Vår referanse 2020/34982-4
Dato 24.06.2020

Svar - Avkjørsle - Fritidsbustad - Fv. 562 - Gnr 21 bnr 237 - Askøy kommune

Vedtak

Situasjonskart (t.v.) vedlagt nabovarsel viser både avkøyrslar og parkeringsareal. Del av Reguleringsplan 358 og forholdet til fritidseigedomen (t.h).

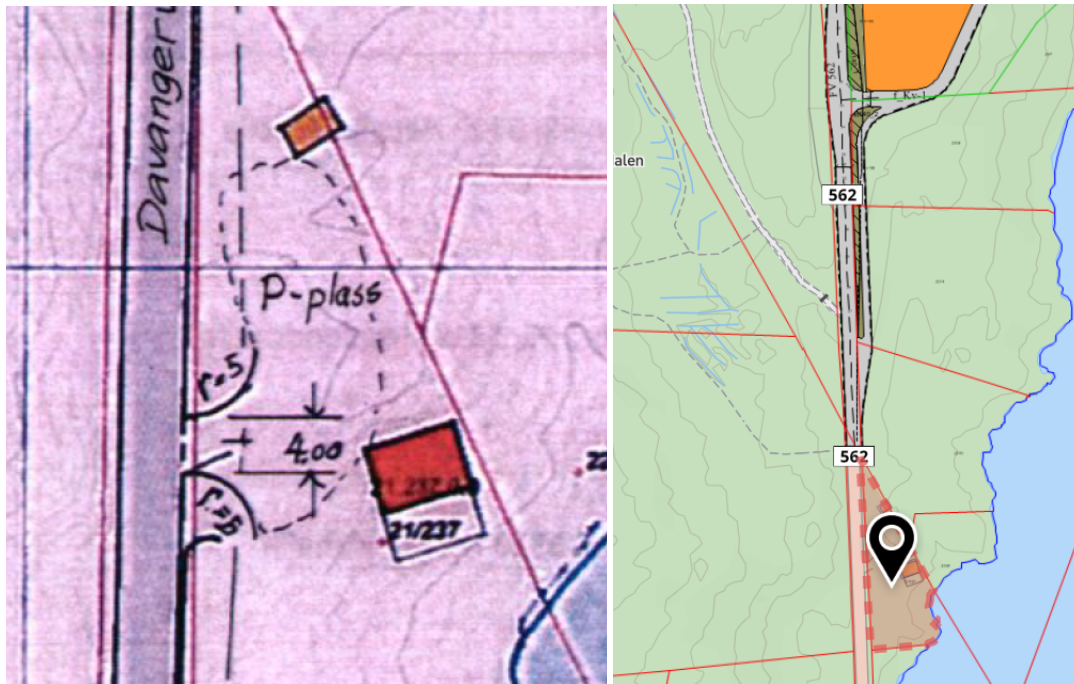
Eigedomen ligg langs ei strekning der det er viktig å oppretthalde transportfunksjonen til vegnettet. Nye avkøyrslar vil bygge ned transportfunksjonen, og vi meiner at dersom det skal vurderast for ei avkøyrslar til denne eigedomen, må denne gå om avkøyrslar som er lokalisert nord for eigedomen. Her er det regulert ei avkøyrslar i plan 358. Den regulerte løysinga er tilrettelagt med eit lengre avkøyringsfelt når du kjem frå sør, og avkøyrslar frå fylkesvegen lengre nord. Det kan likevel by på utfordringar å sikre ei trafikksikker løysing knytt til dette, og det krev at det vert opparbeidd eige køyrefelt for fritidsbustaden.

Arealdelen av kommuneplan for Askøy har regulert 50 meter byggjegrense langs fylkesvegen. Vi kan ikkje sjå at det ligg til rette å fråvike dette i vesentleg grad. På situasjonskart vedlagt eit nabovarsel til tiltaket, er det synt eit parkeringsareal langs fv. 562. Det er ikkje søkt om dispensasjon til Askøy kommune, så dette tiltaket må vi uttale oss til når ein eventuell dispensasjonssøknad kjem på høyring frå kommunen.
